令和2年6月25日
堺市

大仙公園レストハウス改修工事の設計図書の訂正について（通知）

工事名称：大仙公園レストハウス改修工事

図面-1 A/32

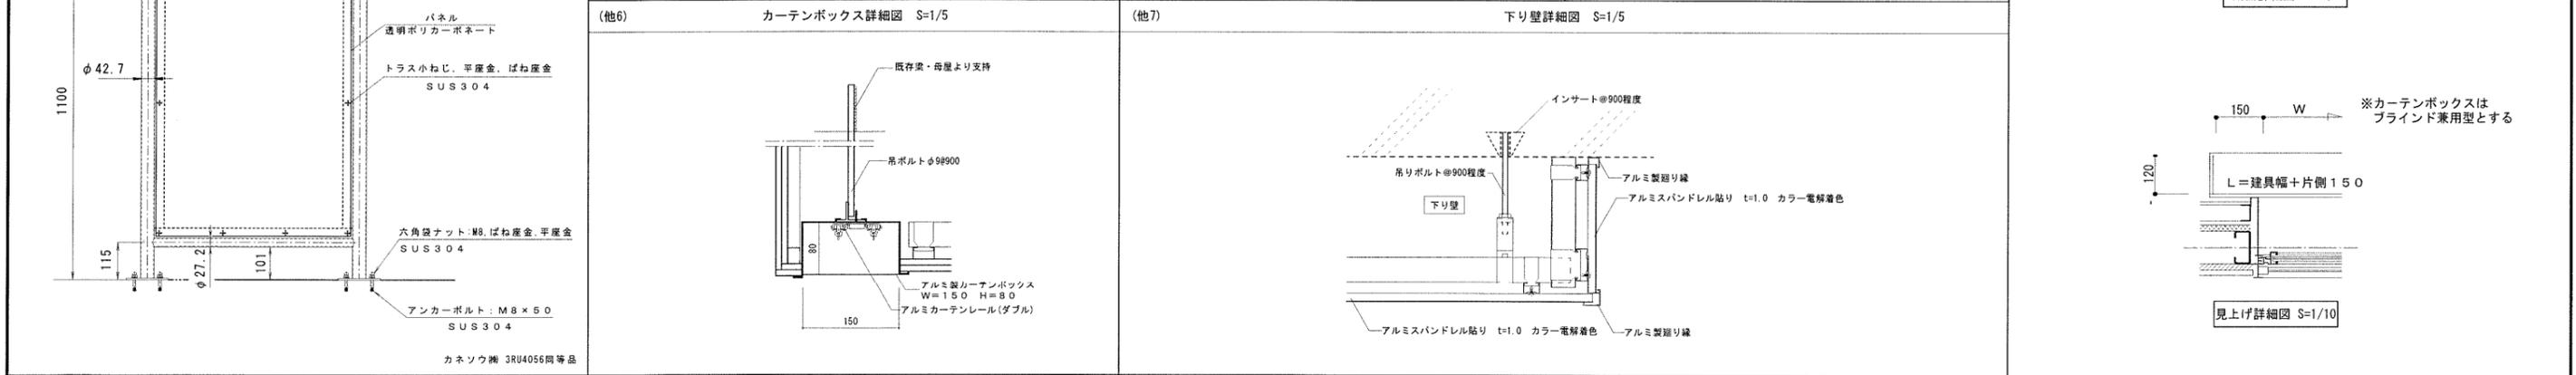
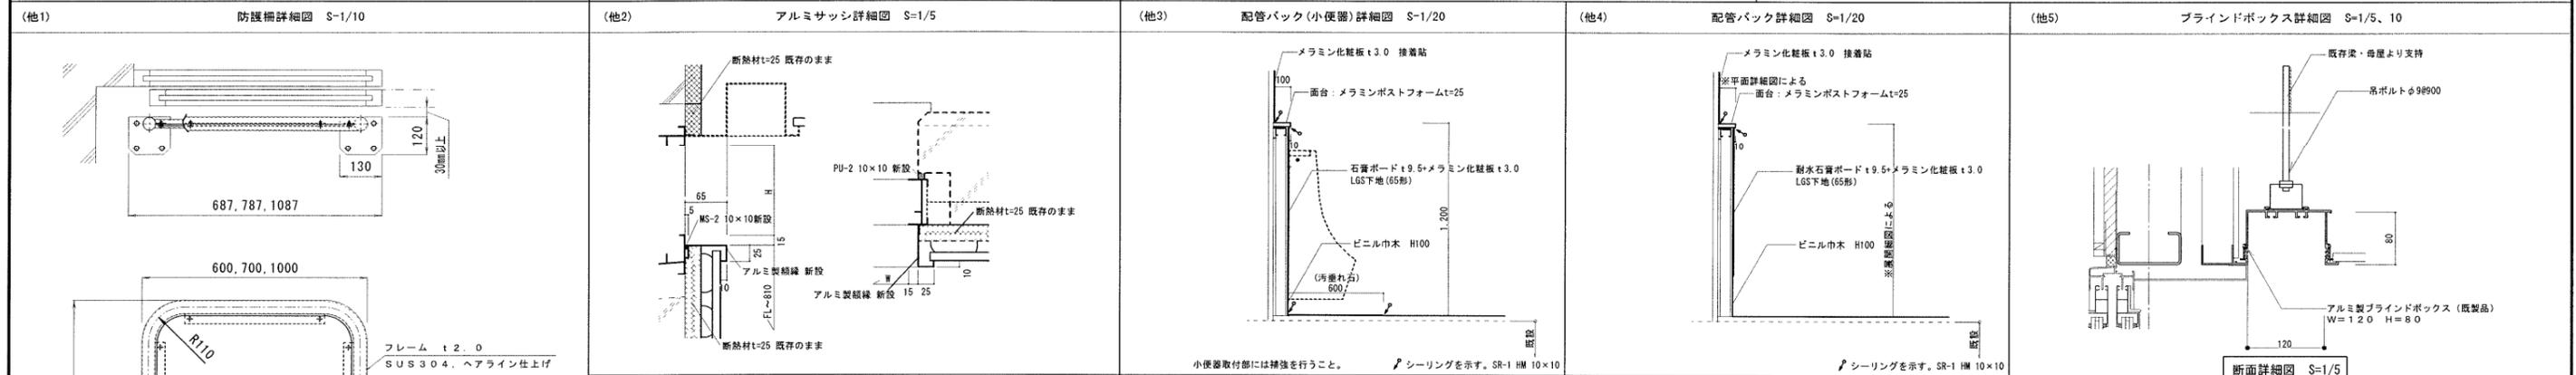
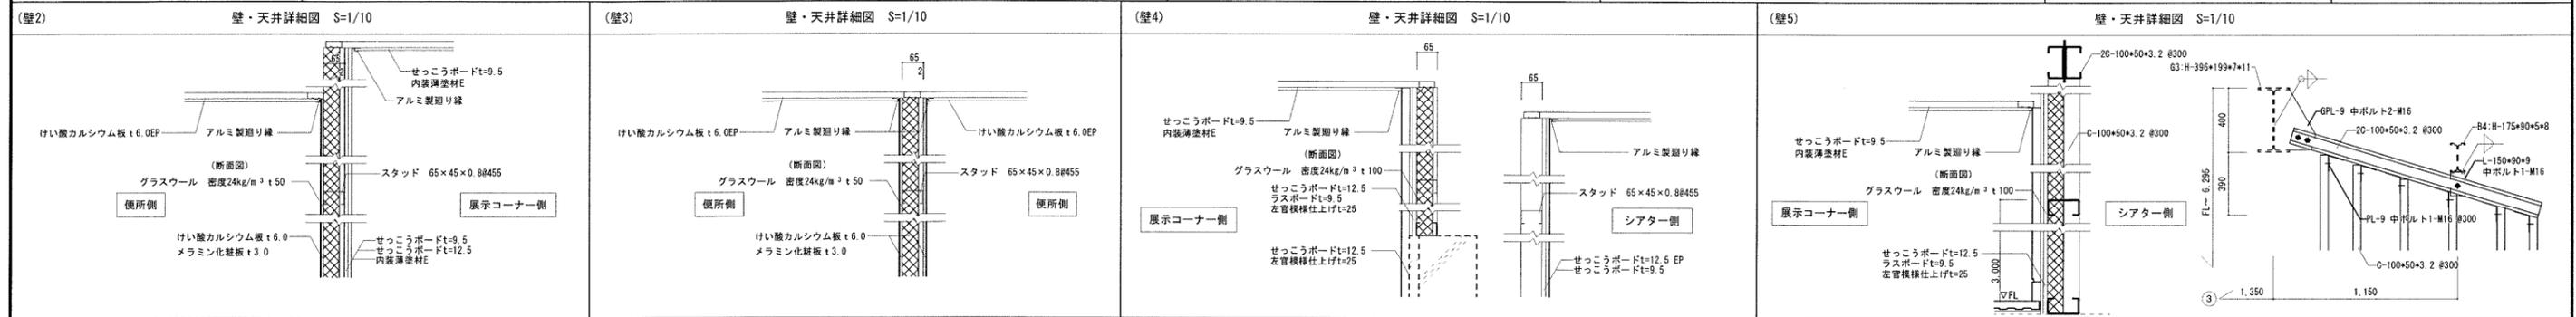
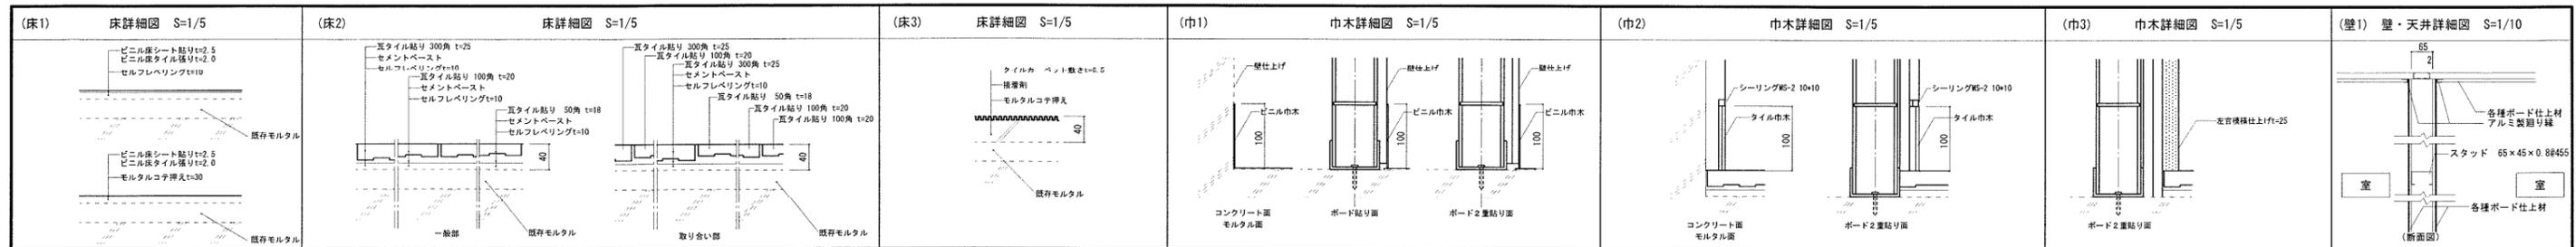
図面の訂正後抜粋資料において、項目の訂正および補足説明を行っている部分について、雲マークで表現していますので、訂正前訂正後の図面を比較し、ご確認ください。

図面No.	図面名称	訂正箇所	誤	正	備考
A/32	雑詳細図3	(他9) 室名札詳細図	SUS HLに黒字 SUS HL製 8mm UV印刷	アルミ製 黒字 アルミ製 8mm UV印刷	修正
A/32	雑詳細図3	(他10) サイン詳細図		400角程度 200角程度	追記
